Onderwerp Verkeersadvies .

Gelet op artikel 24 van het Besluit Administratieve Bepalingen inzake het Wegverkeer adviseer ik, over het voorgenomen verkeersbesluit tot het instellen van een voorrangregeling op de kruising **Woubrugseweg met de Heuvelweg** te Alphen aan den Rijn, het volgende.

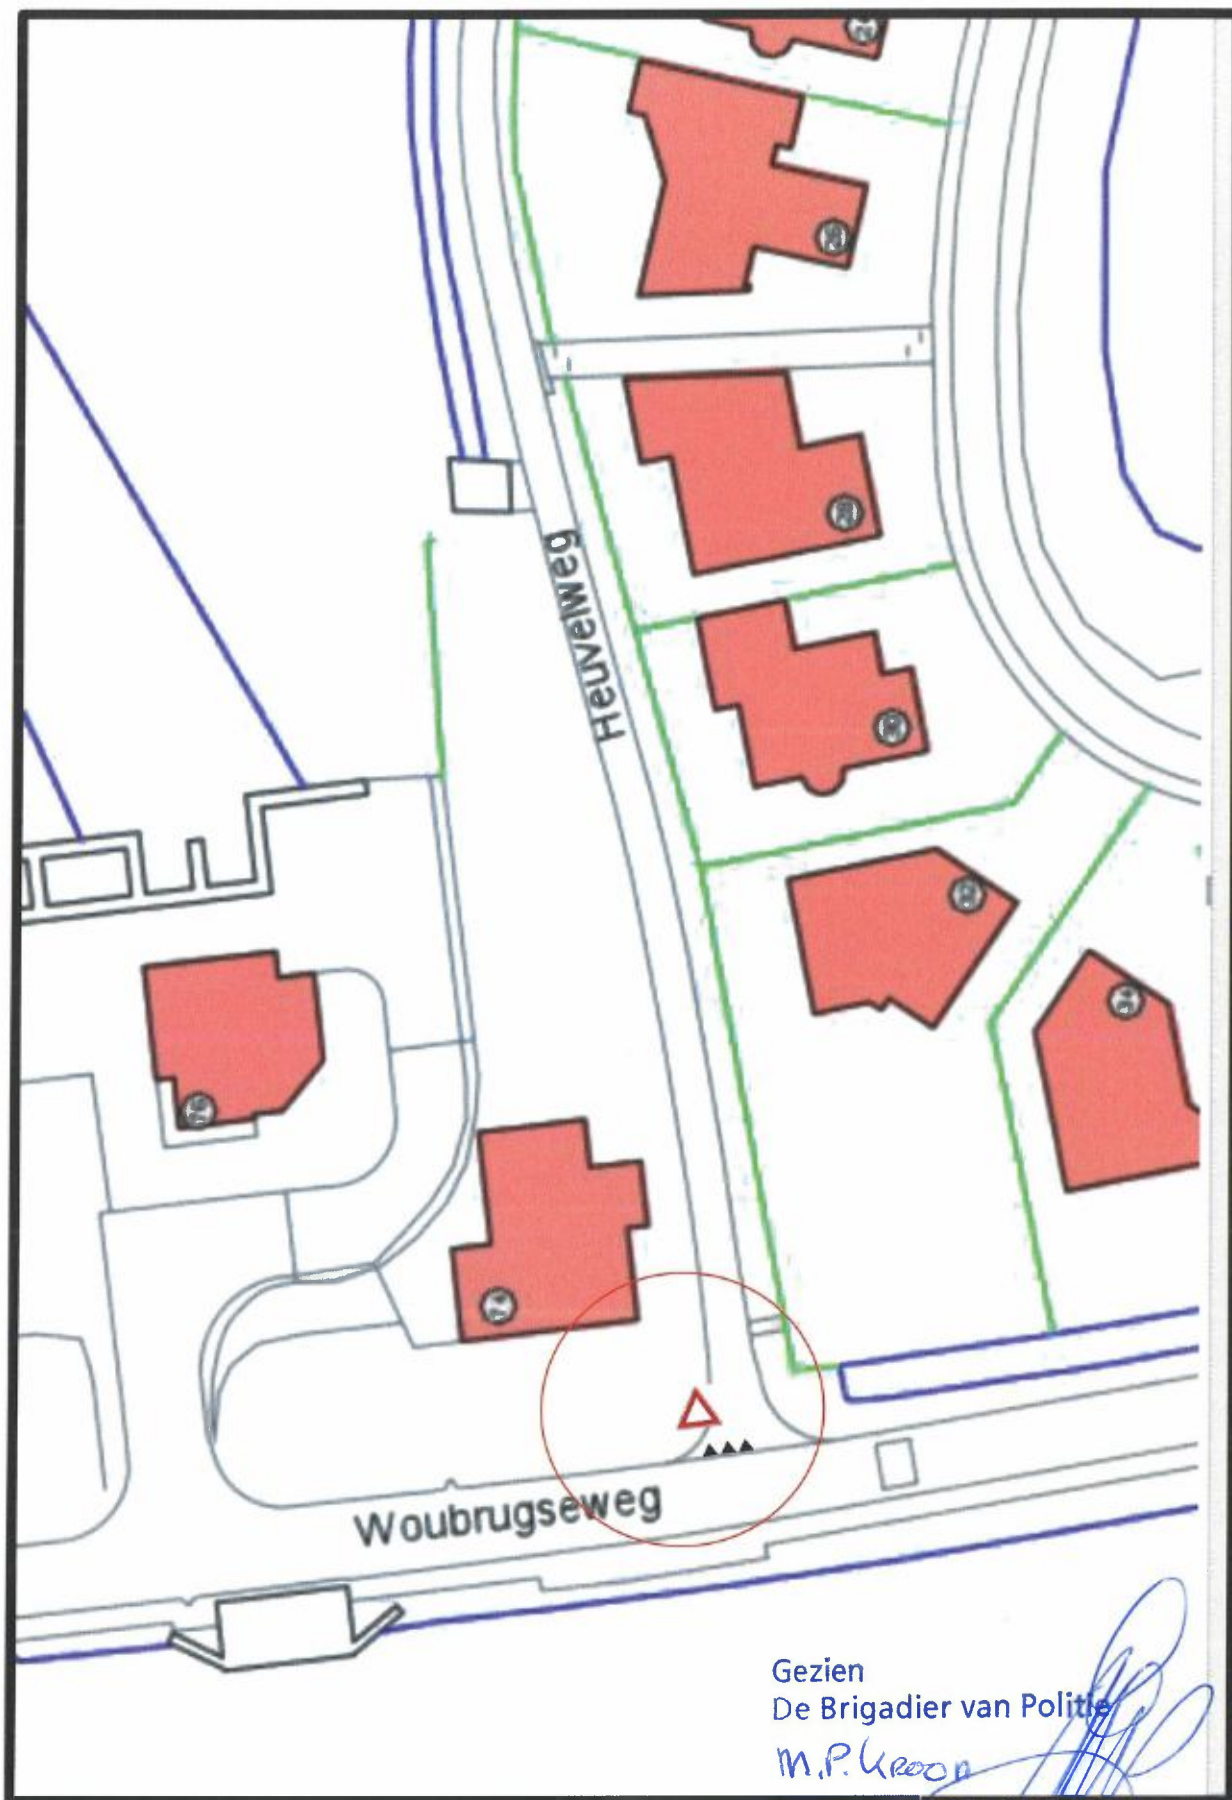
- het plaatsen van het bord B6 (verleen voorrang aan bestuurders op de kruisende weg), met haaiantanden voor het verkeer vanaf de Heuvelweg;

Een en ander zoals op de bij dit besluit behorende en als zodanig gewaarmerkte tekening is aangegeven.

De politie gaat akkoord met het voorgenomen verkeersbesluit.
